#### Mise à jour Com Eau

# Mise à jour du 21 octobre 2017

Voir CR commission eau précédent du 19 septembre 2017.

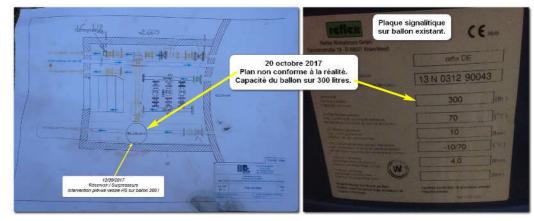
Suite au devis AE = Alliance Environnement (ou Canonge & Biallez composante AE) ci-contre, on s'aperçoit que le plan « surpresseurs » n'est pas conforme à la réalité.

« <u>Faut un ballon de 300 litres avec des</u> <u>surpresseurs</u> » n'est pas satisfaisant comme réponse.

1) Le ballon en place est bien un ballon de 300 litres et non 200 litres comme indiqué dans le Compte Rendu du 19 septembre 2017.
